Nota van zienswijzen bestemmingsplan 'Waalwijk, Sint Clemenskerk'

DEEL 3: SAMENVATTING EN BEANTWOORDING

Figuur 1: Verkeersintensiteitenkaart GOL

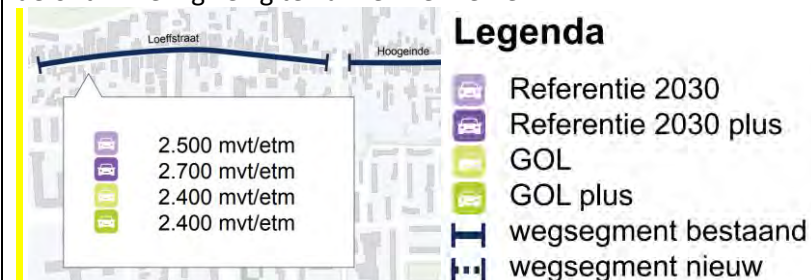
7. Naar de opvatting van de reclamanten heeft de Loeffstraat de maximale verkeerscapaciteit reeds bereikt. De voorgenomen planontwikkeling zal ertoe leiden dat de verkeersstroom in deze straat verder zal toenemen. Dat kan de Loeffstraat, en ook de Pastoor Van Zijlenstraat (zeker na de herinrichting ivm de aanleg van nieuwe parkeerplaatsen) niet aan.

7. De Loeffstraat kent op basis van het BBMA verkeersmodel in 2030 een intensiteit van 1.900 motorvoertuigen per etmaal. Erftoegangswegen, zoals de Loeffstraat, zouden tot maximaal 6.000 mvt/etm moeten kunnen verwerken. Het planvoornemen voorziet in een toename van de verkeersintensiteit met (worst-case) 319 mvt/etm. De intensiteit zou in 2030 dan 2.219 mvt/etm bedragen. Daarmee wordt geconcludeerd dat er nog voldoende restcapaciteit overblijft om de doorstroming en verkeersveiligheid te garanderen. Ook de Pastoor van Zijlestraat (met een intensiteit van minder dan 500 mvt/etm in 2030) is een erftoegangsweg (met een capaciteit van maximaal 6.000 mvt/etm). Gezien de huidige intensiteit heeft deze weg dus nog meer restcapaciteit.

Tevens zal de voorgenomen wijziging van afslagen van de snelweg A59 (GOL-project) volgens het inpassingsplan Gebiedsontwikkeling Oostelijke Langstraat West een minder intensief gebruik van de Loeffstraat tot gevolg hebben (zie ook figuur 1 hieronder). De uitvoering hiervan is voorzien in 2030. Met deze wijziging van afslagen is in voorgaande verkeersberekeningen geen rekening gehouden.

In het GOL-project worden andere intensiteiten benoemd dan op basis van het BBMA is opgenomen. Deze (hogere) intensiteiten hebben echter geen invloed op de conclusie dat de Loeffstraat als erftoegangsweg met een capaciteit van maximaal 6.000 mvt/etmaal, voldoende capaciteit heeft om de toename van het aantal verkeersbewegingen als gevolg van de ontwikkeling veilig te kunnen verwerken.
